株式会社タカチ電機工業

製品仕様変更のご案内

TWEシリーズ W・t 寸法

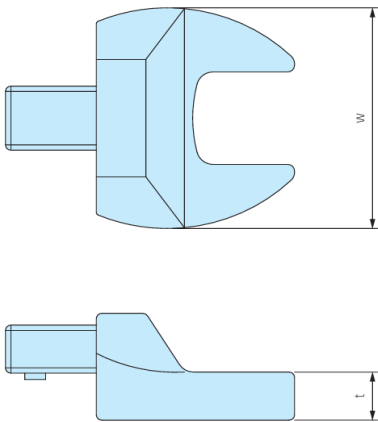
■ 仕様変更内容：寸法の変更 W寸法・t 寸法

型番	従来品		変更品	
	W	t	W	t
TWE-8	27	6	25	5.5
TWE-9	27	6	25	6
TWE-11	27	6	30	7
TWE-12	30	6	30	7
TWE-13	31	6	30	7
TWE-15	40	9	35	8
TWE-16	40	9	35	8
TWE-17	41	9	35	8
TWE-18	42	9	42.5	8
TWE-19	42	10	42.5	8
TWE-21	47	10	42.5	8

型番	従来品		変更品	
	W	t	W	t
TWE-22	52	10	52	8
TWE-23	53	11	52	8
TWE-24	55	11	52	8
TWE-27	58	13	57	9
TWE-29	58	13	57	10
TWE-30	65	14	57	9
TWE-32	65	14	64	8.5
TWE-33	65	14	64	8.5
TWE-34	70	15	65	9
TWE-36	72	15	72	10

- 変更の理由：製品を安定して供給するためになります。
- 変更の時期：従来品の在庫が無くなり次第順次切り替えになります。
※機能上に影響ございませんので混在の可能性がございます。
ご了承いただけますようお願い申し上げます。
- 型番・標準価格の変更はありません。
